PROTECTION DES PYLONES DE L'AXE 400KV BOUTRE-TAVEL

**DEMANDE D'AUTORISATION
ENVIRONNEMENTALE
DOSSIER D'ENQUETE PUBLIQUE**

Pièce I – Avis obligatoires rendus

Décembre 2024

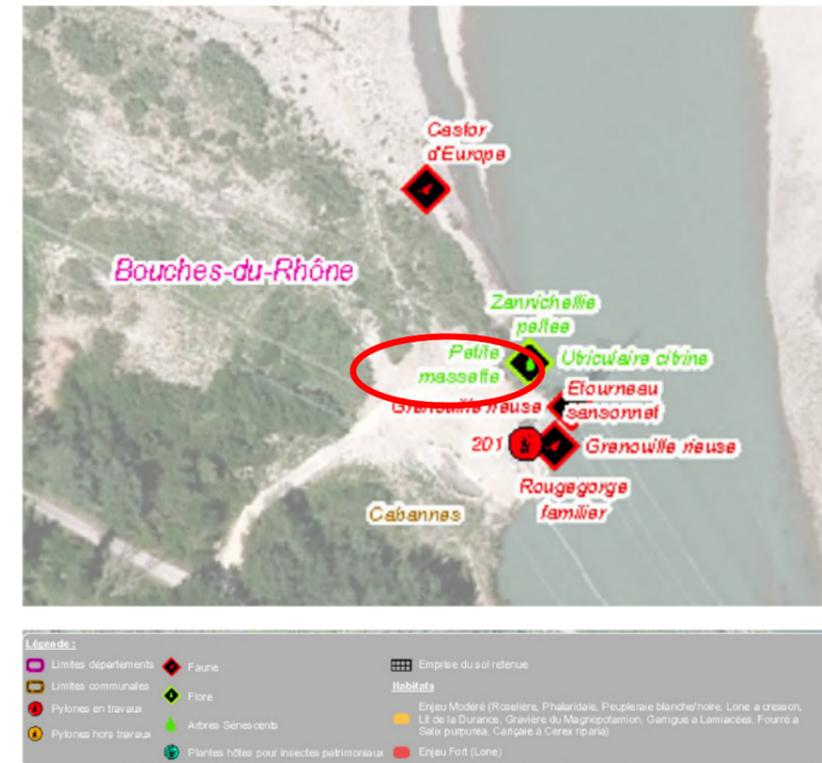
Le niveau d'impact résiduel repris en synthèse est incomplet pour la Petite massette :

- ✓ Les impacts résiduels sont considérés Fort pour le pylône 193 (p98) et ne sont pas repris dans les synthèses ni le Cerfa ;
- ✓ Les pylônes 85 et 201 ne sont pas traités dans l'analyse des mesures de réduction et l'évaluation des impacts résiduels.

Par ailleurs, les évaluations d'enjeux erronées conduisent à évaluations erronées d'impacts résiduels (par exemple l'impact Fort estimé pour le Gobemouche noir, ainsi que le chardonneret et le serin, espèces communes dans le secteur).
